CONCEPTO TECNICO No. CT- 4280 de 2006

**Revisión de Estudio Particular de Respuesta Local
de Amplificación de Ondas Sísmicas
Artículo 7 - Decreto 074 de 2001**

ENTIDAD SOLICITANTE:	Javier Arias Constructora Las Galias
LOCALIDAD:	Suba
BARRIO:	Iberia
PROYECTO:	PRADOS DE LA COLINA II
DIRECCIÓN:	Calle 135 con Av. Boyacá
UPZ:	24 Niza
TIPO DE RIESGO:	Sísmico
EJECUTOR:	Luís Fernando Orozco - LFO.
FECHA DE EMISION:	Febrero 14 de 2006

Figura 1 Localización del Proyecto Prados de la Colina II

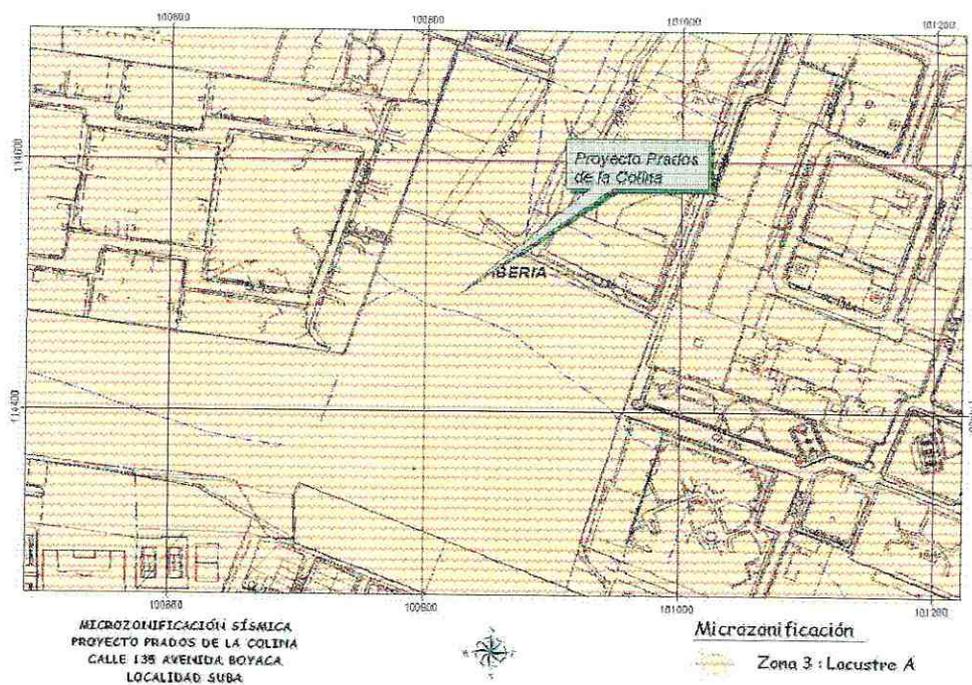
En el informe se define la localización del proyecto de acuerdo con el mapa de Microzonificación Sísmica de Bogotá, ubicándolo en la Zona 3 de Lacustre A. Esta ubicación está de acuerdo con el Decreto 074 de 2001 (Figura 1 del presente concepto técnico).

EL INFORME CUMPLE CON ESTE REQUERIMIENTO DESDE LA ANTERIOR REVISIÓN
